**Consultation du Public**

**une demande d'autorisation  
environnementale relative au projet de  
réalisation d'un forage de prospection  
pour la recherche en eaux souterraines  
en vue d'une exploitation à des fins  
d'eau minérale naturelle à Wattwiller  
déposée par la société des  
Grandes Sources de Wattwiller**

**Rapport et conclusions du  
commissaire enquêteur**

Figure 2 – Equipement prévisionnel du puits

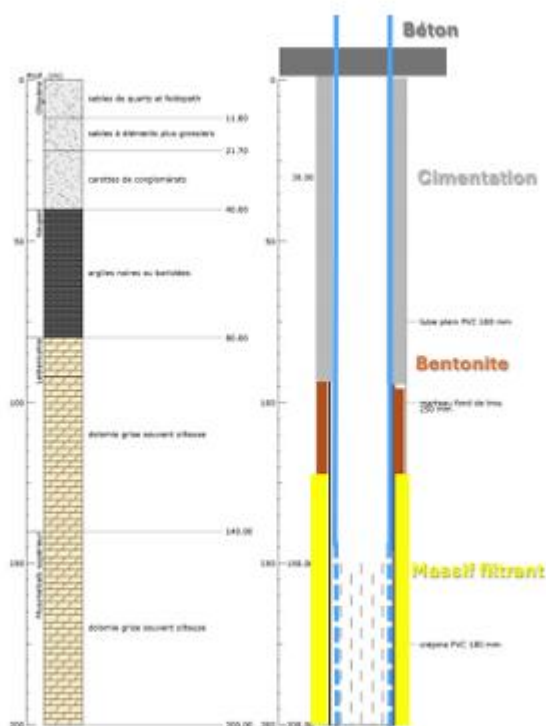
**Eaux souterraines** Comment le maître d'ouvrage assure-t-il l'étanchéité entre la nappe et les argiles gonflantes ? cela reprend les soucis exprimés dans la contribution 2 sur les risques éventuels de déstabilisation de la propriété proche.

*Durant le forage, de larges tubages en acier seront insérés au fur et à mesure de l'avancement dans le puits afin de soutenir la roche et de garantir l'étanchéité au niveau de la formation du Keuper qui ne peut pas être mise en contact avec l'eau (problématique des argiles à fort potentiel de gonflement par contact avec l'eau). Lors de l'équipement du puits, du ciment et de la bentonite seront injectés au niveau de ces argiles afin de les étanchéifier pour éviter tout con-*

tact ultérieur avec l'eau souterraine, mais aussi d'éviter tout mélange entre les nappes superficielles et profondes. Les argiles seront donc totalement isolées grâce à une cimentation spécifique, afin de se prémunir contre tout risque de gonflement sur le long terme. Par ailleurs, nous avons déjà réalisé cette opération lors d'un forage à Ribeauvillé (usine Carola), avec la même société de forage en prenant les mêmes précautions pour éviter le gonflement. (voir dans le registre dématérialisé « 16\_02\_2026 Présentation technique du projet Spadel ») Figure 1 –

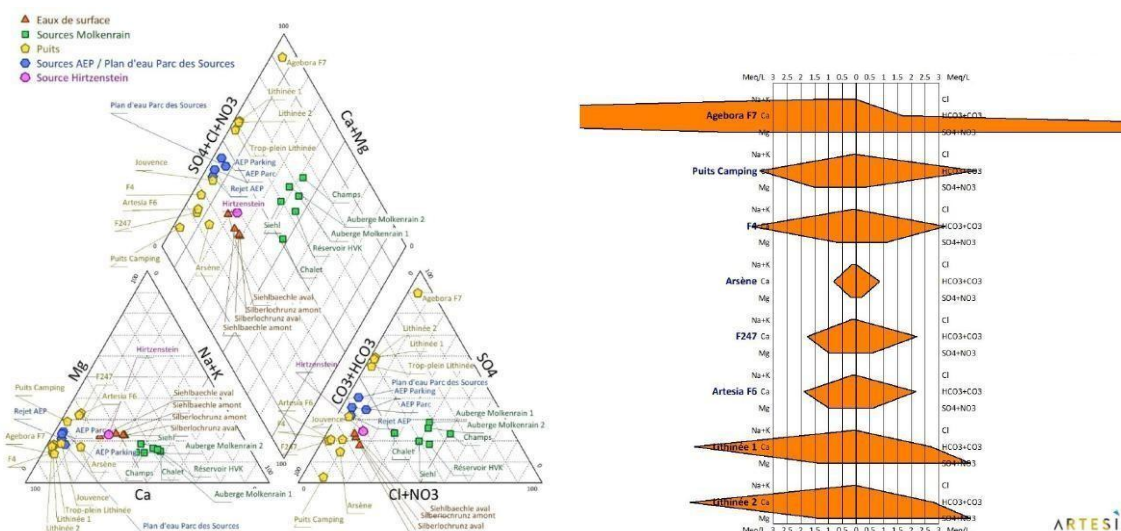
- Le forage F4 présenté comme un piézomètre permettant de mesurer les variations du niveau de la nappe exploitée par la société ne se trouve selon lui pas dans le même compartiment géologique que les deux forages F6 et F247 exploités . Les conclusions sur l'intérêt d'augmenter le nombre de points d'exploitation pour limiter le battement de la nappe sont donc injustifiées.

Il est probable que le piézomètre F4 capte dans un compartiment différent de celui de F6 et F247 (voir coupe ci-dessous). Cependant, selon nos dernières interprétations, il est difficile d'affirmer que l'étanchéité entre ces deux compartiments soit absolue. De plus, les prospections géophysiques réalisées en 2021-2022 en EM puis ERT ont montrés des connexions entre ces compartiments, expliquant une potentielle relation entre les niveaux d'eau.

Concernant l'approche géochimique, notre interprétation est que le faciès de F4 est intermédiaire entre F6/F247 et Jouvencès, Lithinées et Arsène. Il est donc probable que F4 soit un mélange entre ces aquifères et des eaux plus superficielles de type AEP. Ceci est corroboré par le log de forage qui montre une connexion entre ces aquifères.

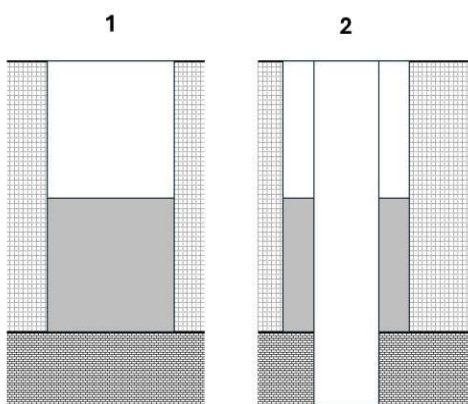
- Le taux de sollicitation de la nappe annoncé à 2,5% dans le dossier serait plus près en réalité de 29%. La très grosse différence vient de la délimitation du bassin versant d'alimentation pris en compte. M J considère que l'alimentation du Muschelkalk se fait à partir des eaux du Silberlochrundz mais en amont de la faille vosgienne ce qui réduit considérablement le bassin d'alimentation.

- Il convient de noter une erreur dans l'étude d'impact, en effet, le bassin considéré est bien de 465 ha et non 300 ha.
- Votre interprétation est que seul le sous-bassin du Silberlochrunz est infiltrant. Le modèle WEI est un modèle macro qui ne prend pas en compte ce niveau de détail. Néanmoins, pour affiner notre compréhension des volumes infiltrés, nous déterminerons plus précisément les contributions des deux sous-bassins de Wattwiller lors du bilan hydrogéologique qui sera réalisé prochainement.
